Correspondance entre le MENV et Waste
Management (Intersan Bestan)
relativement au programme PAERLES

NOTE DE SERVICE

OBJET : Rapport d'évaluation du L.E.S. de Bestan, produit dans le cadre du "Plan d'action pour l'évaluation et la réhabilitation des lieux d'enfouissement sanitaire (PAERLES)"

**Sujet: Programme PAERLES chez Bestan.
V/D: 7522-05-01-0000500**

Plan du réseau de captage du lixiviat

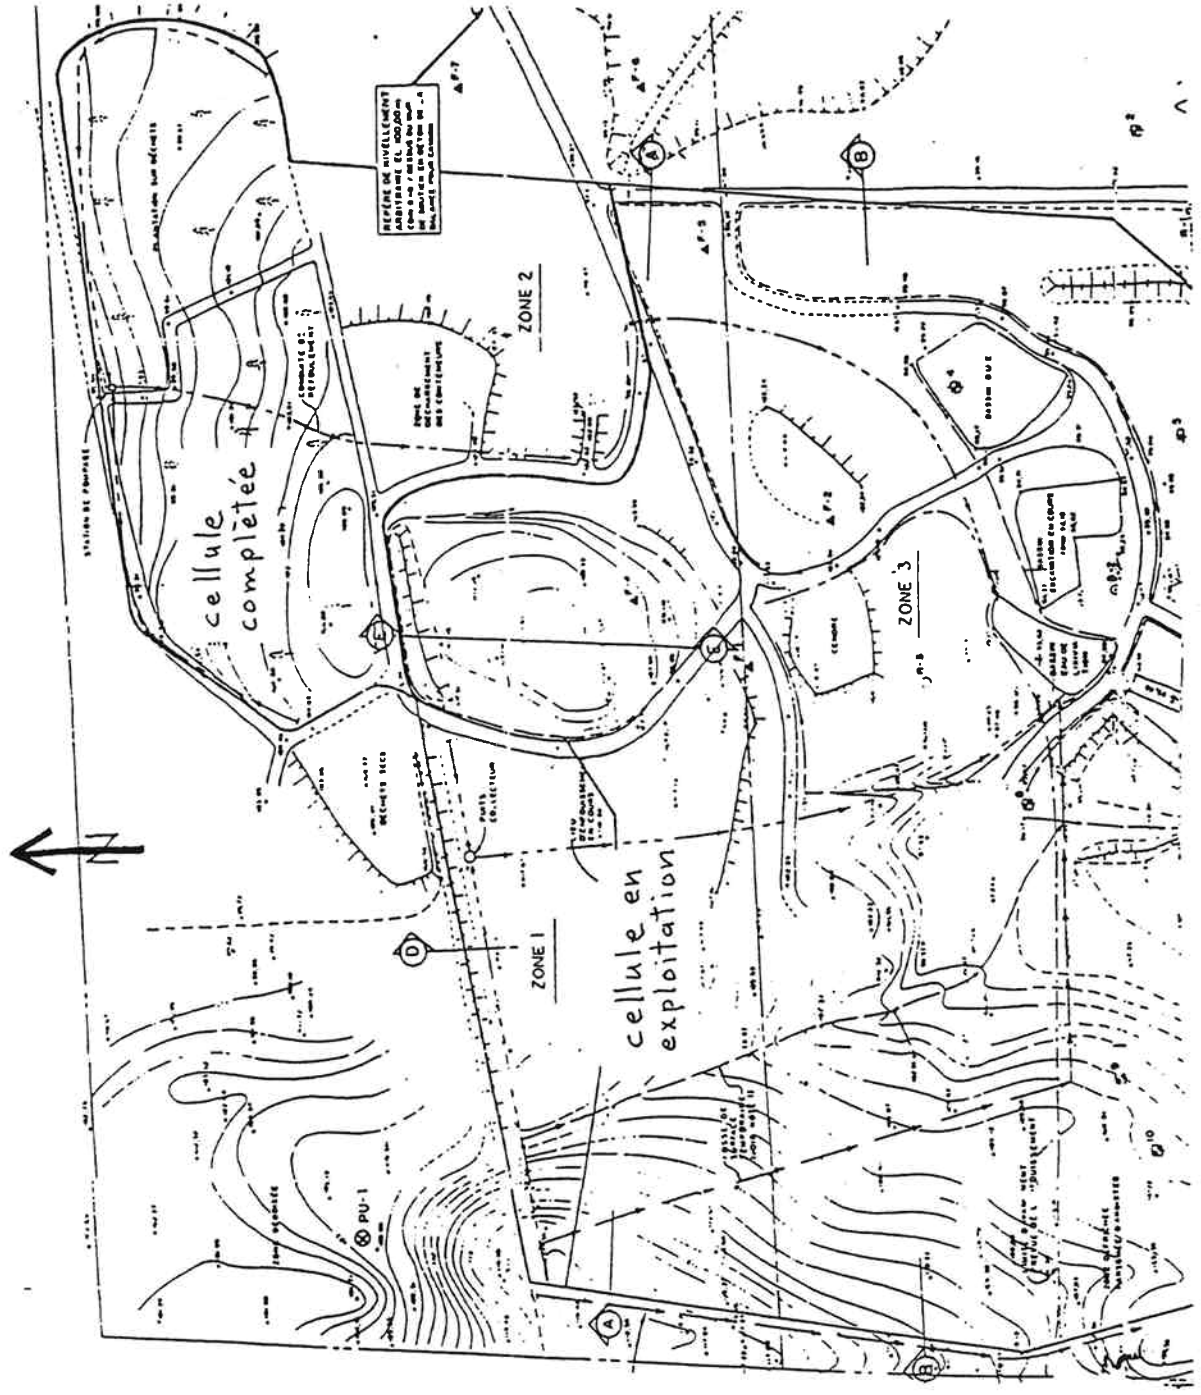
Du côté ouest de la cellule en exploitation, des conduites perforées ont été installées à la mi-hauteur des déchets en partant du centre de la cellule vers la périphérie. Ils sont reliés à des puits de regard localisés à la périphérie ouest de la cellule. Ces améliorations ne sont pas indiquées aux plans et devis autorisés mais apparaissent aux plans produits en mai 1991 et en septembre 1992 (le plan de mai 1991 est fourni en annexe).

Les plans et devis autorisés en 1990 présentent des incompatibilités entre la coupe D-D et la coupe-type et entre la coupe A-A et la même coupe-type. Les puits de regard et les conduites perforées qui ont été ajoutés afin d'améliorer le réseau de captage n'apparaissent pas aux plans et devis autorisés.

En plus de ces mesures, nous demandons à l'exploitant de nous fournir les copies des résultats d'analyses du suivi qu'il effectue sur le lixiviat à l'entrée et à la sortie du système de traitement et sur les eaux souterraines, d'effectuer une surveillance rigoureuse de la nature des déchets à enfouir et de produire des plans et des vues en coupe du réseau de captage qui sont compatibles.

Plan du système de traitement du lixiviât

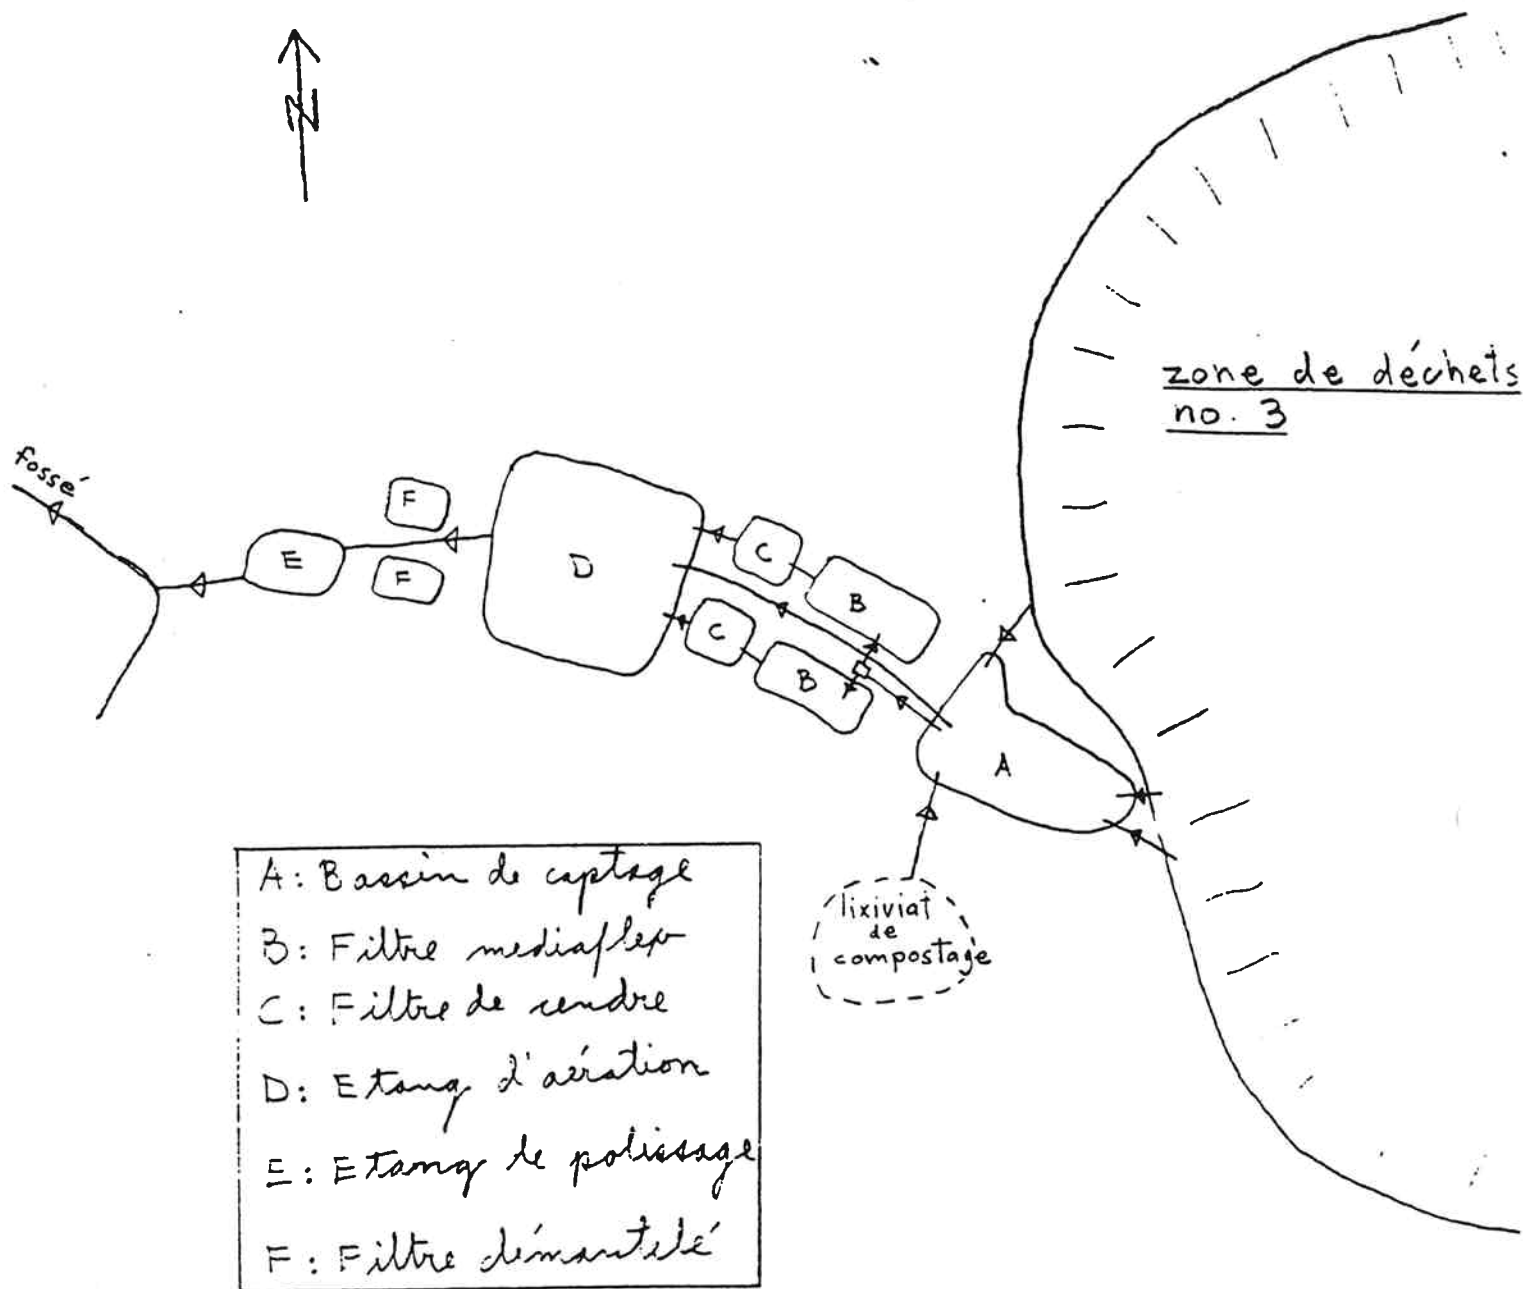
Le système de traitement du lixiviat a fait l'objet d'améliorations qui ne sont pas indiquées dans les derniers plans et devis autorisés. Ainsi, deux filtres mediaflex ont été installés au lieu d'un et les deux filtres de cendre ont été relocalisés et agrandis. Toutefois, ces améliorations sont incluses aux plans fournis au ministère de l'Environnement (MENVIQ) le 3 juillet 1991.

Le niveau de l'eau des trois bassins est à moins d'un mètre du rebord des parois. Le bassin de captage présentait une profondeur d'eau de plus d'un mètre lors de l'inspection du 16 octobre 1992. Le bassin d'égalisation présente des parois trop abruptes et le talus qui le ceinture a moins de trois mètres de largeur. Les coins des bassins de captage et de polissage ne sont pas arrondis. Les bassins d'aération et de polissage ne sont pas clôturés. À la sortie du bassin de polissage, le déversoir prévu aux plans et devis qui devait permettre d'effectuer un bilan d'eau du système de traitement n'a pas été installé.
